Detaljregulering for Hyttefelt Alme - Hareid kommune

Viser til skriv NVE datert 22.10.2021 - *NVE sin uttale til offentlig ettersyn av detaljregulering for hyttefelt på Alme i Hareid kommune.*

Viser og til Statsforvaltaren i Møre og Romsdal sitt skriv - *Detaljregulering for Hyttefelt Alme - reguleringsendring Høyering - offentlig ettersyn*

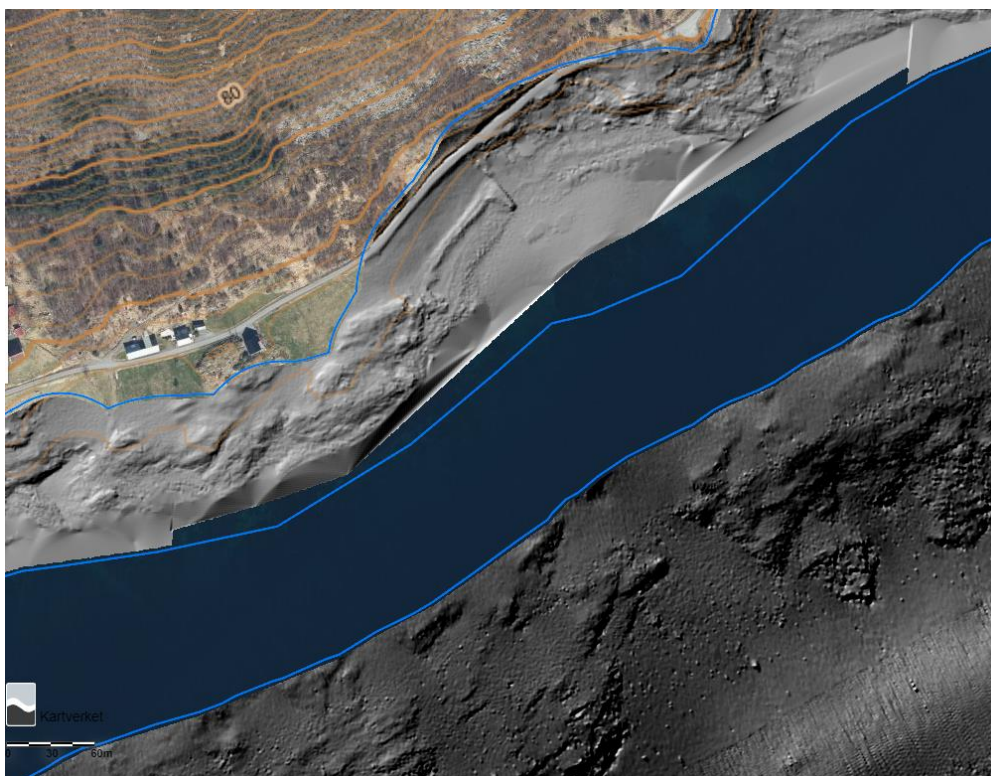
NVE viser til at planområdet ligger utenfor aktsomhetsområde for marin leire, jf. NVE Atlas. Det er ikke merknader til tiltak på land, men vurdering knyttet til strandsonen og utfylling i sjø, i vår rapport fra 2015, betraktes som svært enkel.

Når det spesifikt vises til pkt. 2.8 i veilederen - *Aktsomhet i strandsonen*, så må det forstås i en kontekst hvor skred i strandsonen initialt kan utløses i alle typer sediment, men først får et større omfang som områdeskred etter at det berører områder med kvikkleire eller andre sedimenter med sprøbruddegenskaper.

Det er ikke forutsetning for at bakoverrettet områdeskred kan influere planområdet, hverken ut fra sediment type eller tykkelse på sedimentene.

Et fremoverrettet områdeskred fra den planlagte moloen og ut over fjorden er lite sannsynlig. Dette fordi morenen strekker seg langt bort over fra planområdet, i et relativt grunt område (platå). På batymetrikart vises morene med blokker på havbunnen, og det vises fjellforekomster på havbunnen, og overgang platå til dyp.
